【改善箇所説明図】

【不具合発生箇所】

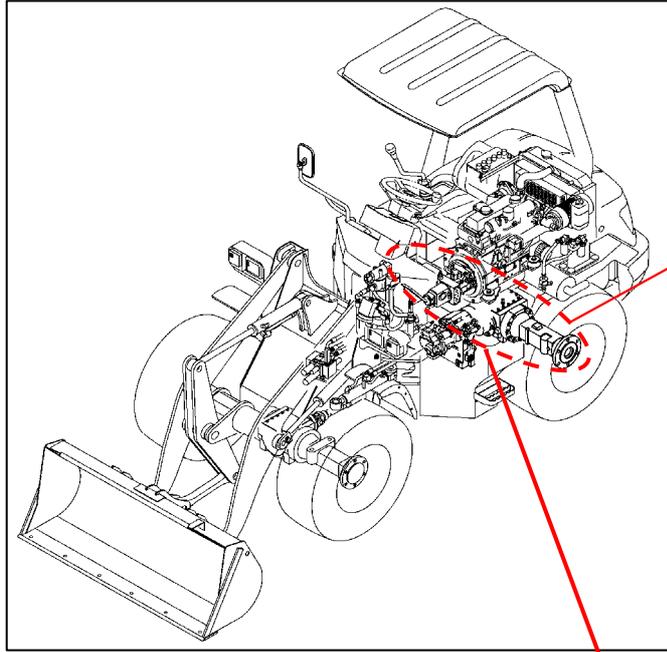
後車軸のディファレンシャルにおいて、ドライブピニオンベアリングの組み付け調整が不適切なものがある。そのため、短時間の稼働でベアリングが損傷し、走行不能になるおそれがある。

〔損傷の可能性がある  
ドライブピニオンベアリン〕

〔隙間＝軸方向の動き〕

全車両、原動機運転時間計を確認し運転時間300時間以内の車両について、当該ベアリング部の隙間を点検する。点検の結果、隙間が基準値より小さい場合は後車軸を交換する。

注:  は交換部品を示す。
